autorizovaný architekt
 Jiří Müller
 Domoušice 162, 439 68 Domoušice, tel. + 420 603 846 453, E-mail + atelier.muller@seznam.cz
 akce
**REVITALIZACE SPORTOVNÍHO AREÁLU
 FK SLAVOJ ŽATEC**
 (VYBUDOVÁNÍ TRIBUNY A ZASTŘEŠENÍ JEJÍ ČÁSTI)
 stavebník - objednatel
 FK SLAVOJ ŽATEC z.s.
 Stadion u Ohře 1635
 438 01 Žatec
 generální projektant
 Bc. Jiří Müller
 ARCHITEKT ČKA 03119
 Domoušice 162
 439 68 Domoušice
 tel. + 420 603 846 453
 zodpovědný projektant
 datum
 říjen 2019
 stupeň
DOKUMENTACE PRO PROVÁDĚNÍ STAVBY
 obsah
D.1.1/b.2 PŮDORYS TRIBUNY 1 : 100

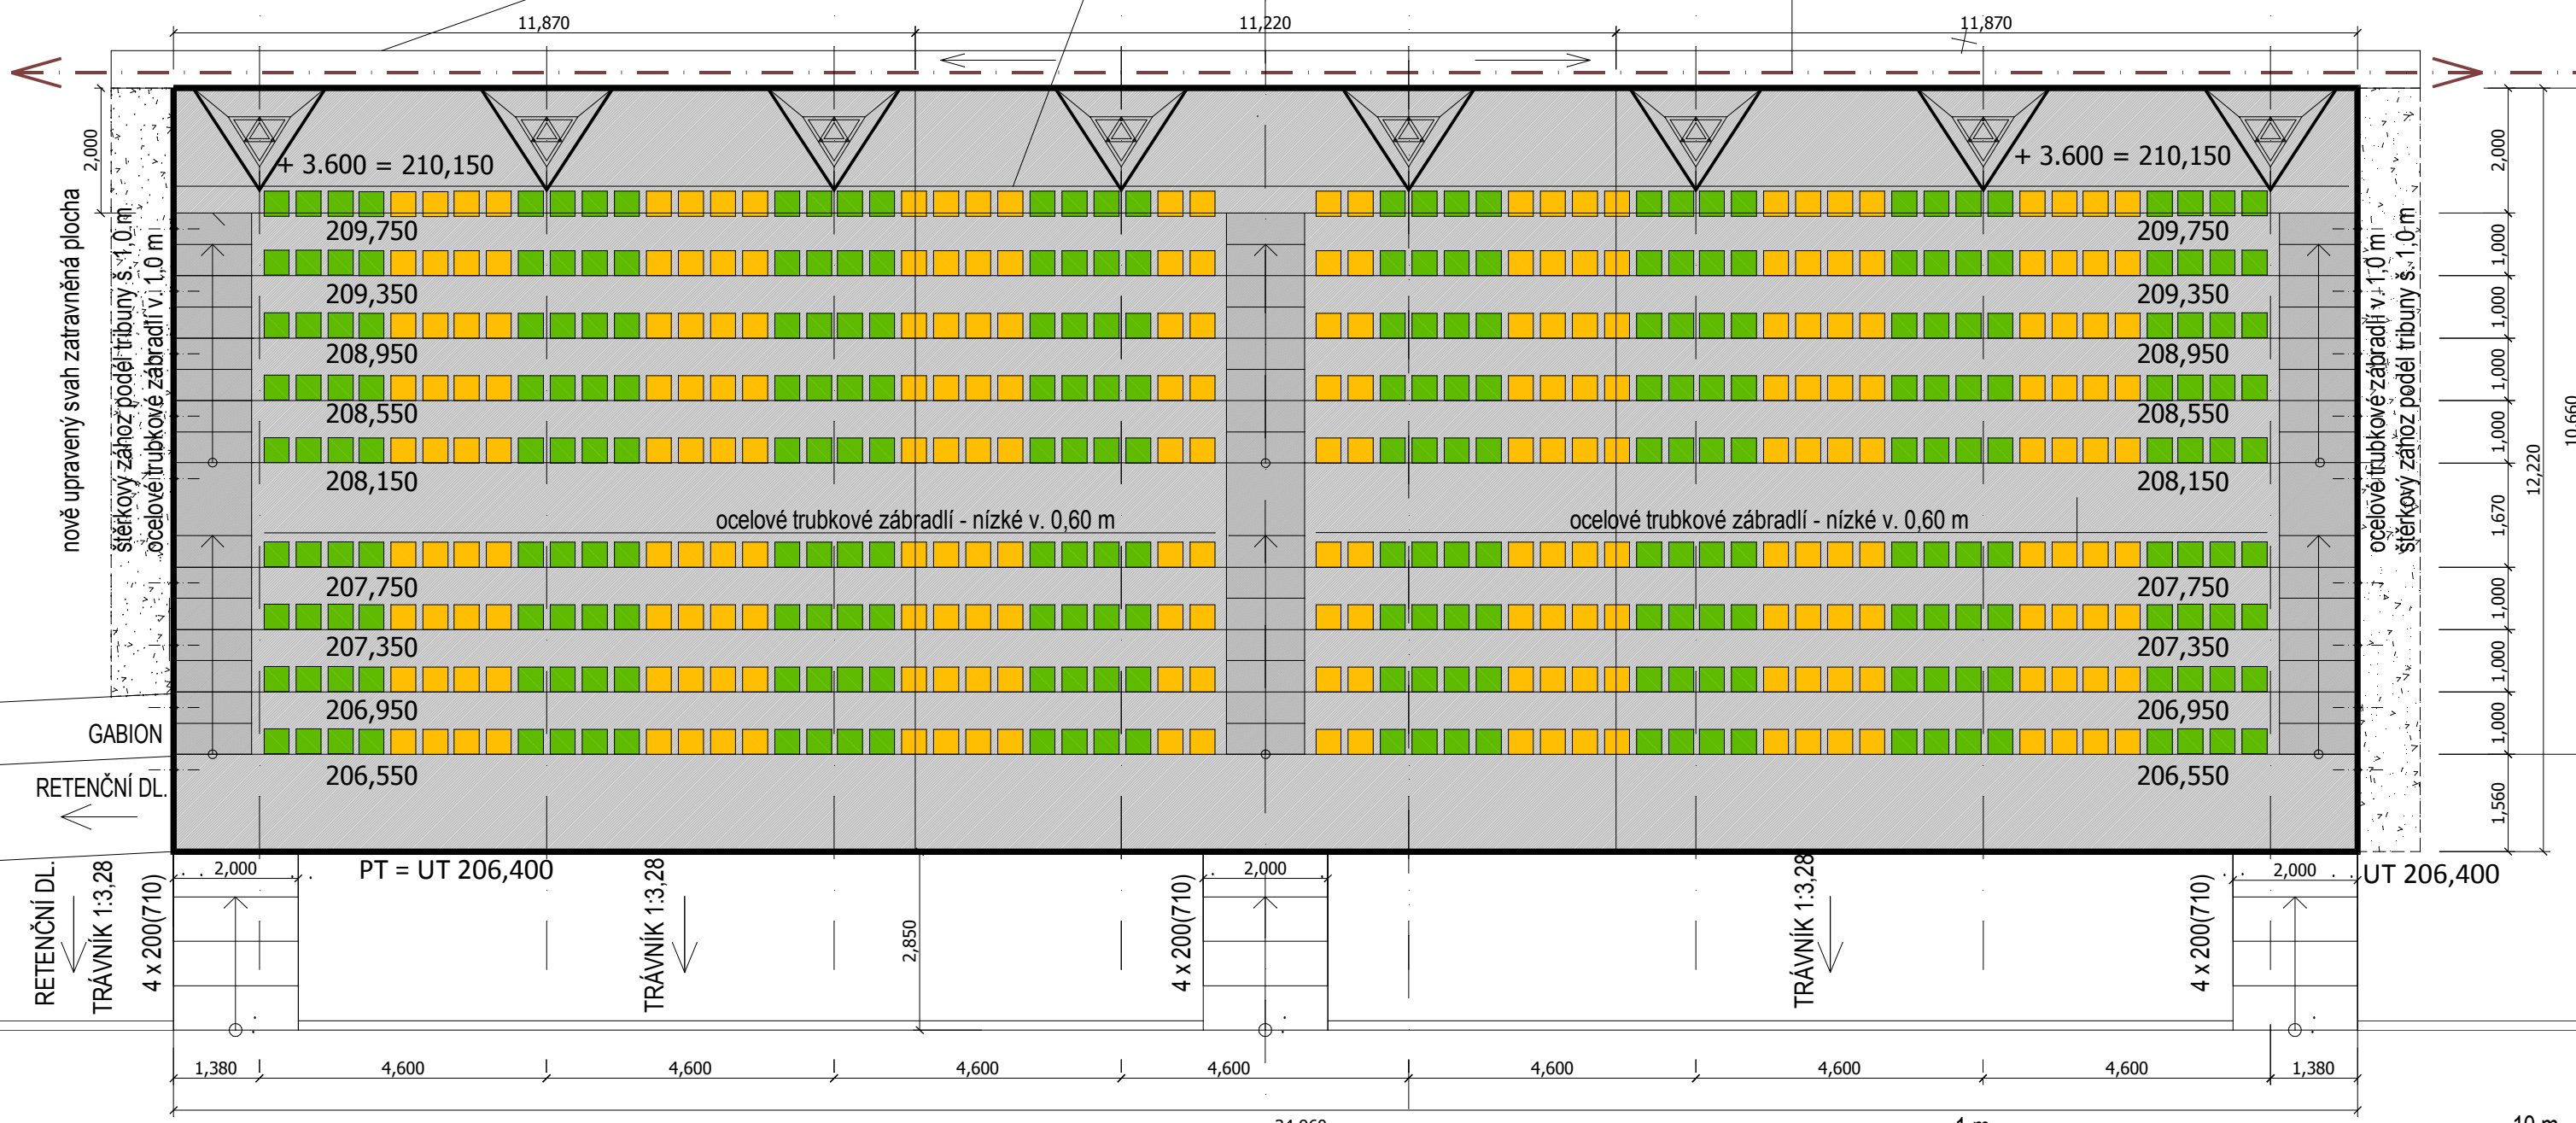
SNÍŽENÍ KAPACITY TRIBUNY ZE 792 MÍST NA 540 MÍST
 DÁLE - ZRUŠENÍ RAMPY S OPĚRNOU STĚNOU + PŘIROZENÉ VYSVAHOVÁNÍ S DLAŽBOU
 + NAPOJENÍ TRIBUNY NA PŮVODNÍ PŘÍSTUPOVÝ CHODNÍK PODÉL HRACÍ PLOCHY HRŠTĚ
